NFD発第3180号
令和2年2月10日

保安規定の変更認可申請の一部補正について

NFDホットラボ施設保安規定

変更前	変更後	変更理由
<p>別図第5 管理区域 (ホットラボ2階) (省略)</p>  <p>別図第6 周辺監視区域</p>	<p>別図第5 管理区域 (ホットラボ2階) (変更なし)</p>  <p>別図第6 周辺監視区域</p>	<p>(1)使用許可変更に伴う項目の追加②</p> <p>(3)記載内容の削除④</p> <p>(2)記載の見直し⑬</p> <p>(3)記載内容の削除②</p>

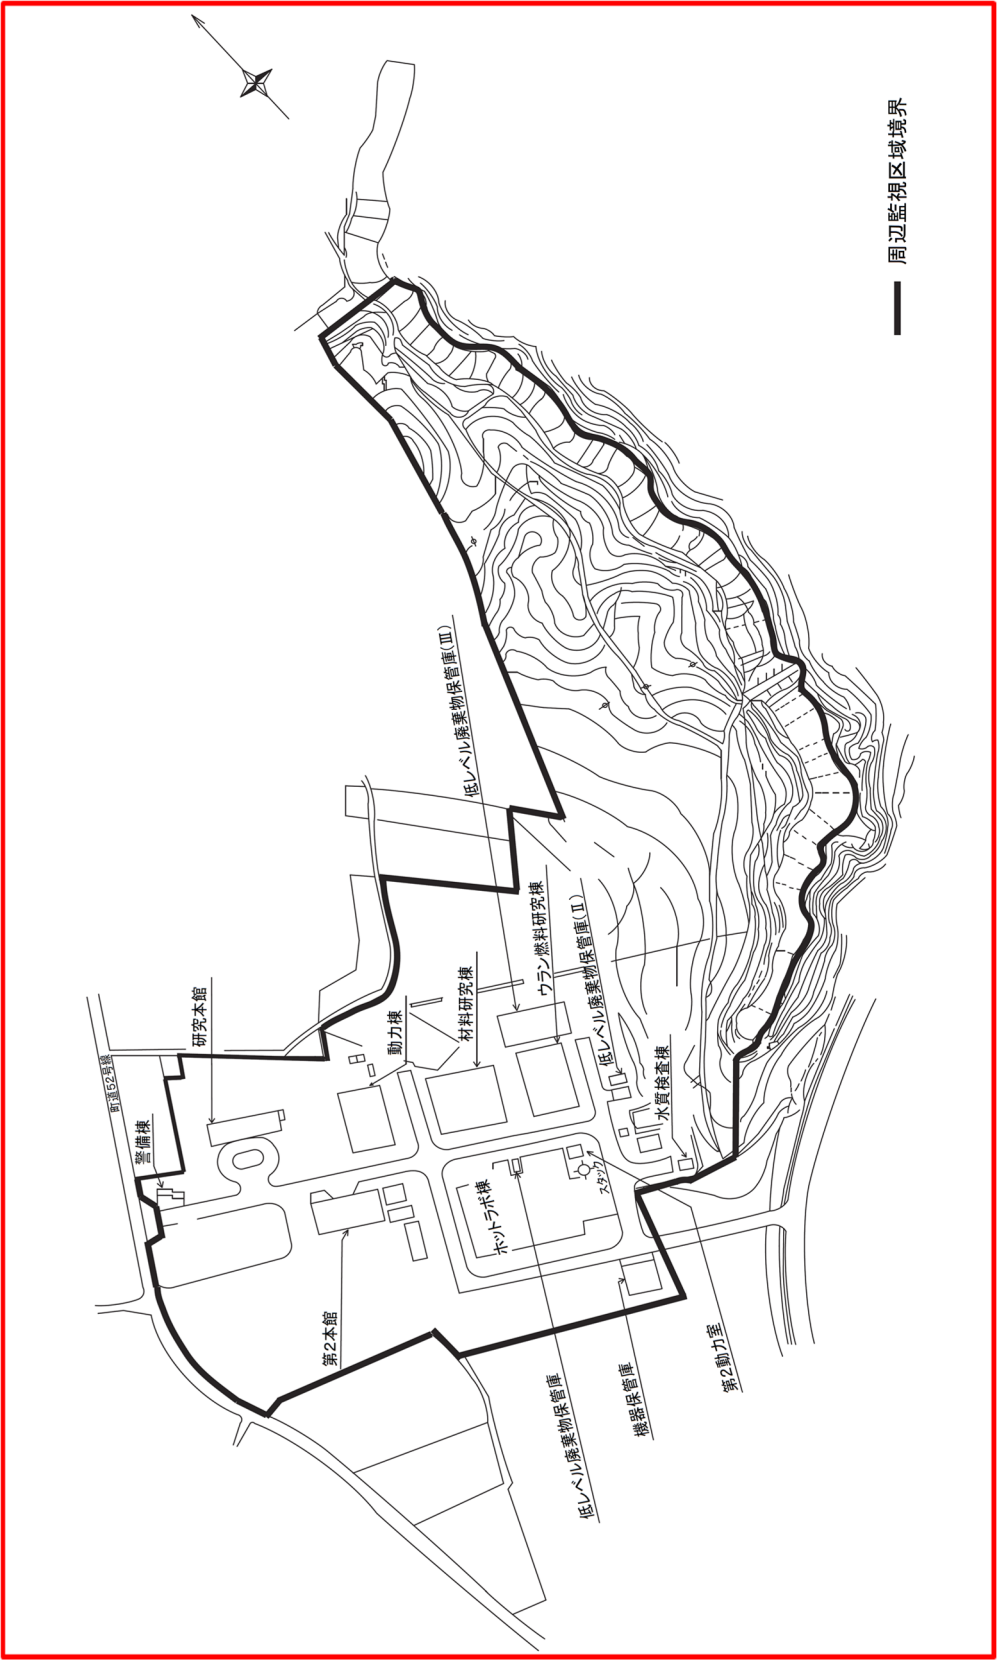
- ① 試料用保管庫（除染室）の追加。
- ② 低レベル廃棄物保管庫（Ⅲ）の追加。

- ① 内部監査員登録時は対象者全員が教育を受講しているため、説明文を削除。
- ② 別図第6記載の国立研究開発法人日本原子力研究開発機構大洗研究開発センターの表記を削除。
- ③ 別表第2(3)、別表第3(3)の対象班を明確化し、実施すべき場合の項目に記載したため削除。
- ④ 別図第6の建家寸法及び面積情報を削除。
